## ИЗМЕНЕНИЕ ПОЛЯРНОСТИ СХЕМЫ ЭЛЕКТРООБОРУДОВАНИЯ

С марта 1960 г. Горьковским автозаводом переведен на отрицательную полярность «массы» автомобиль «Волга» (начиная с шасси заводской № 76357).

## ИЗМЕНЕНИЯ В УСТАНОВКЕ АККУМУЛЯТОРНОЙ БАТАРЕИ И В ЭЛЕКТРОПРОВОДКЕ

Фиг. 87. Установка аккумуляторной батареи: а — до изменения; б — после изменения; 1 — провод соединяющий «минус» батареи с массой двигателя; 2 — провод между «плюсом» батареи и стартером; 3 — гибкий платяный провод

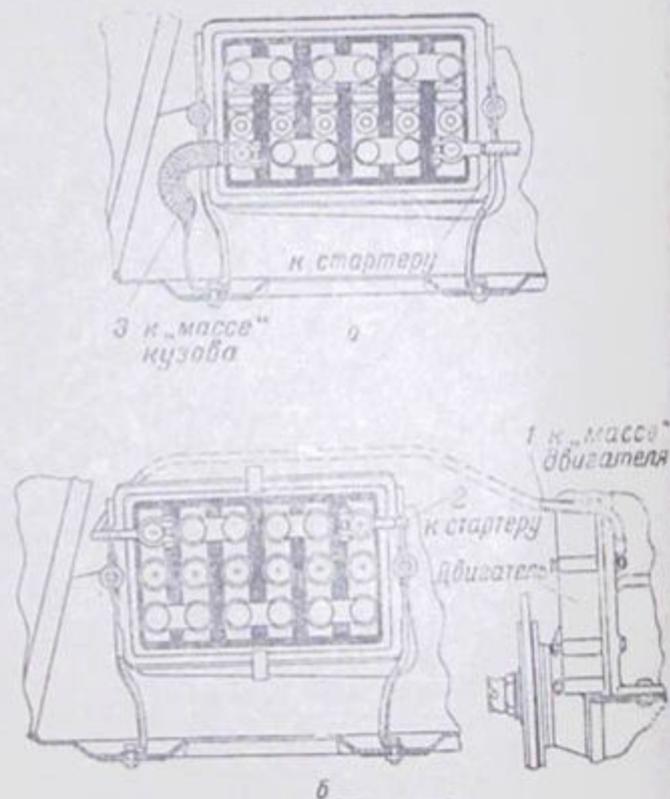
Аккумуляторная батарея повернута на  $180^\circ$ . Отрицательный полюс соединен проводом типа АСОЛ (дет. 20-3724050-Б) с двигателем («массой»), а положительный (дет. 21-3724050-Б) — с клеммой стартера (фиг. 87).

Соединение «массовой» клеммы аккумуляторной батареи непосредственно с двигателем, а не с брызговиком крыла, как это было ранее, произведено с целью уменьшения электрических потерь в стартерной цепи. При таком соединении стартерной цепи одновременно отпадает необходимость соединять проводом большого сечения двигатель с кузовом. Однако для надежного электрического соединения двигателя с кузовом сечение провода, соединяющего «массы» реле-регулятора и генератора, увеличено.

Фиг. 88. Перемагничивание генератора

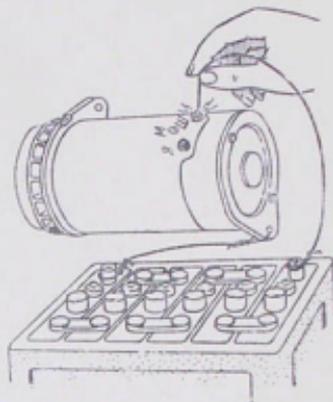
Если генератор имеет положительную полярность «массы» и его требуется переполюсовать (перемагнитить) на отрицательную полярность, то соответственно необходимо кратковременно подключить к выводному болту Ш «плюс» аккумулятора и к корпусу генератора «минус» аккумулятора, как показано на фиг. 88.

Однако перед этим генераторы должны быть обязательно перемагничены на полярность «массы», одинаковую с полярностью «массы» аккумуляторной батареи, способом, указанным выше.

Фиг. 90. Реле стартера:

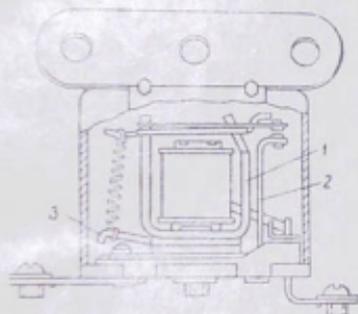
ние, при котором реле размыкает цепь, превышает 4 в, то его следует отрегулировать путем подгиба жала стойки и нижней пластины (фиг. 90), увеличивающей или уменьшающей натяжение так, чтобы напряжение, при котором цепь размыкается, находилось в пределах 3—4 в и напряжением на клеммах катушки, при котором реле замыкает цепь, — в пределах 6—7 в.

При этом зазор между ярком и сердечником при замкнутых контактах должен быть не менее 0,1 мм, зазор между контактами в разомкнутом состоянии 0,4 мм.

Фиг. 91. Установка реле РС-24:

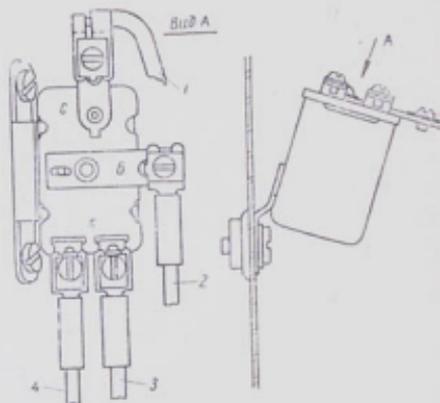
сти попадания влаги и пыли вынуть реле, запаять в кожухе отверстие для стока воды и установить реле на щиток кузова, повернув его на 180° клеммовой панелью вниз.

При этом необходимо проследить, чтобы не перепутать провода, присоединяемые к клеммам реле, и, если потребуется, нарастить провода к клеммам.

Фиг. 92. Установка реле PC24-B

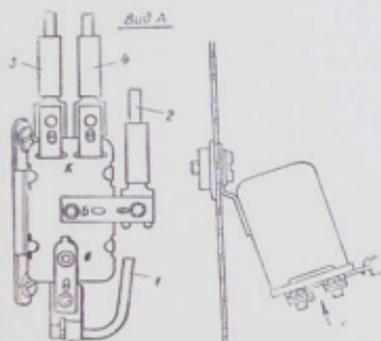
С 1958 г. (начиная с шасси заводской № 18946) на автомобилях «Волга» устанавливается новое реле РС-24Б стартера (дет. 3708250-А). От реле РС-24 оно отличается расположением на панели кузова (фиг. 91 и 92), размещением клемм на изоляционном основании, отсутствием в кожухе отверстия для стока воды, а также регулировкой.

1. Напряжение на клеммах катушки, при котором реле замыкает цепь, равно 7—8 в.

2. Напряжение выключения реле равно 3—4 в.
3. Зазор между якорем и сердечником при замкнутых контактах не менее 0,1 мм.
4. Зазор между контактами в разомкнутом состоянии минимум 0,4 мм.

Фиг. 95. Болты крепления генератора  
а — до изменения; б — после изменения

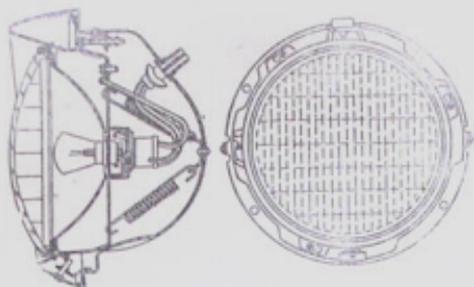
Начиная с двигателя заводской № 30706, придают для крепления генератора болт с подголовком для увеличения опорной поверхности.

Начиная с двигателя заводской № 192571, кронштейн генератора крепят шпильками диаметром 12 мм вместо 10 мм.

Установка старого кронштейна возможна. При установке необходима лишь подгонка отверстия по месту.

Фиг. 97. Фара ФГ21-Б

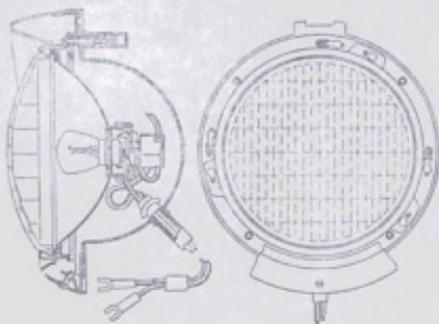
Начиная с шасси заводской № 124632, устанавливают малогабаритную фару ФГ-21Б улучшенной конструкции (оптический элемент дет. 51-3711015-Б1), лампа А-40).

Фары ФГ21-Б и ФГ21-Б1 взаимозаменяемы, имеют по четыре крепежных отверстия, но они не взаимозаменяемы со старой фарой ФГ21, которая имеет восемь крепежных отверстий.

Фиг. 98. Фара ФГ21-51

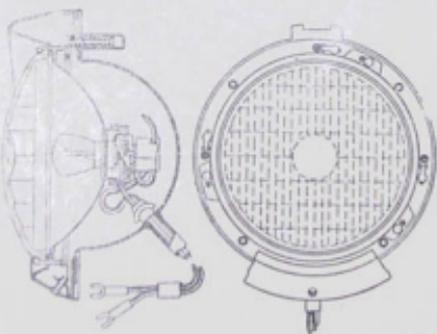
Начиная с шасси заводской № В6792, с целью улучшения эксплуатационных качеств и повышения светотехнических данных устанавливают фару ФГ21-Б1 (оптический элемент дет. 13-3711015, лампа А).
